PIANO URBANISTICO ATTUATIVO RELATIVO ALL'AMBITO ASP-BA.1, IN VARIANTE AL PIANO PARTICOLAREGGIATO DEL COMPARTO D7.3

Variante al Piano Particolareggiato di Iniziativa Privata ex D7.3

Risposta alla richiesta di integrazioni da parte di ARPAE (SINADOC 6101/2018).

ANALISI IDRAULICA **(Pericolosità da alluvioni e relativa messa in sicurezza)**

Figura 3 – Planimetria stato attuale: versi di percorrenza dei canali che delimitano l'area in oggetto ed individuazione dei possibili punti a maggiore criticità.

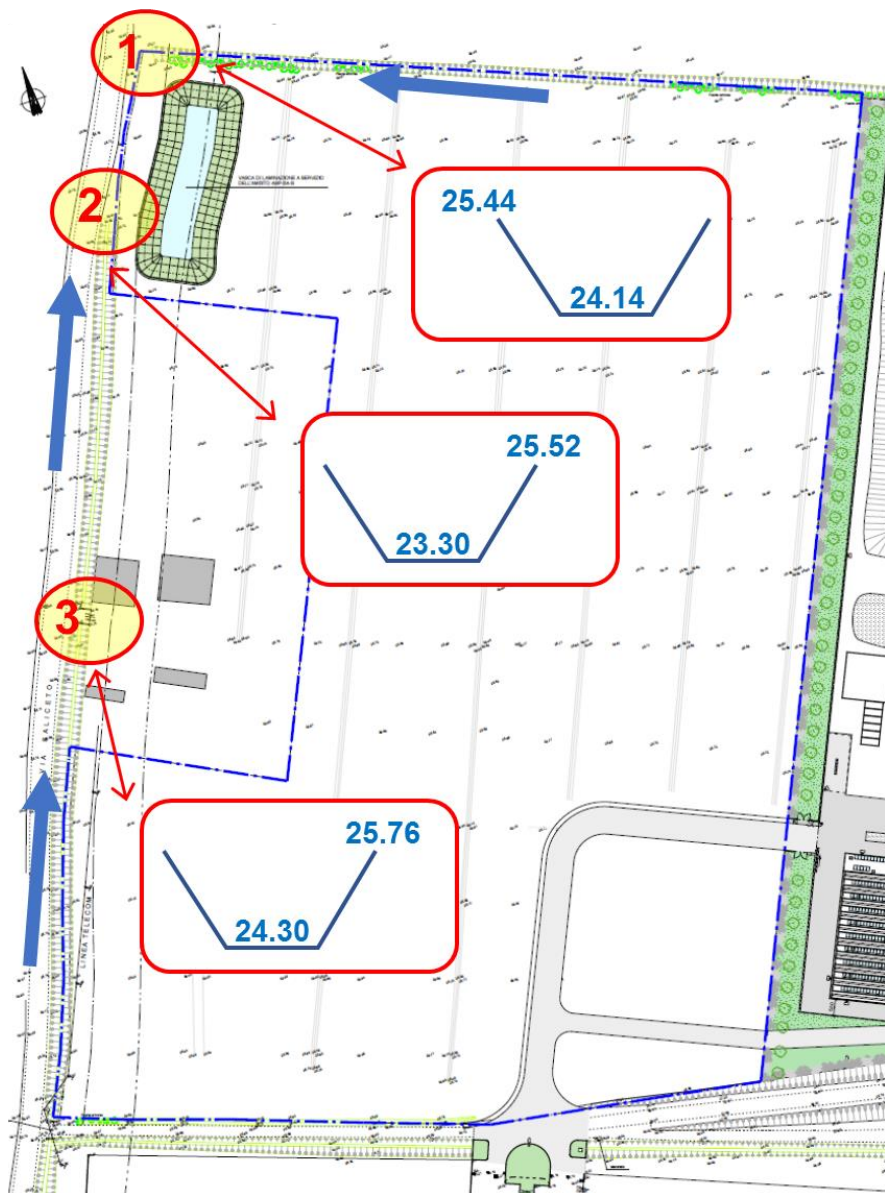
L'area L'ambito risulta incluso tra le aree con pericolosità di alluvioni tipo P2 di cui al PGRA . La sostenibilità deve pertanto essere rivalutata anche in considerazione del PGRA . Si chiede pertanto di fornire uno specifico studio idraulico teso a verificare la quota di edificazione necessaria per la messa in sicurezza della vasca di laminazione e delle costruzioni e con particolare riferimento agli spazi esterni adibiti ad attività all'aperto ed ai locali interrati,.

Per ciascuno dei suddetti punti viene inoltre rappresentata la sezione schematica del canale ed indicate le quote di fondo canale e del ciglio del canale dalla parte del comparto (ciglio destro per il canale sul lato Ovest, sponda sinistra per il canale sul lato Nord).

Dei tre punti evidenziati è il numero "3" quello che risulta maggiormente critico: sia per la altezza della sezione (1.26 m contro 2.22 m del punto "2" e 1.30 m del punto "1") sia per la posizione del punto stesso. Infatti, vista la pendenza (seppur lieve) naturale del terreno verso Nord, gli effetti di un eventuale tracimazione nel Punto "1" tenderebbero ad interessare la sola porzione settentrionale del comparto; al contrario una eventuale esondazione nel punto "3" ne

Stabilita pertanto in 25.76 m s.l.m. la quota che assume il ruolo di “*ciglio del canale di riferimento*” e riportando la prescrizione di norma imposta di realizzare i piani di calpestio a una quota di sicurezza superiore di 0.50 m rispetto a tale quota (26.26 m s.l.m.), si procede a verificare la rispondenza dello stato di progetto nei confronti di tale indicazione.
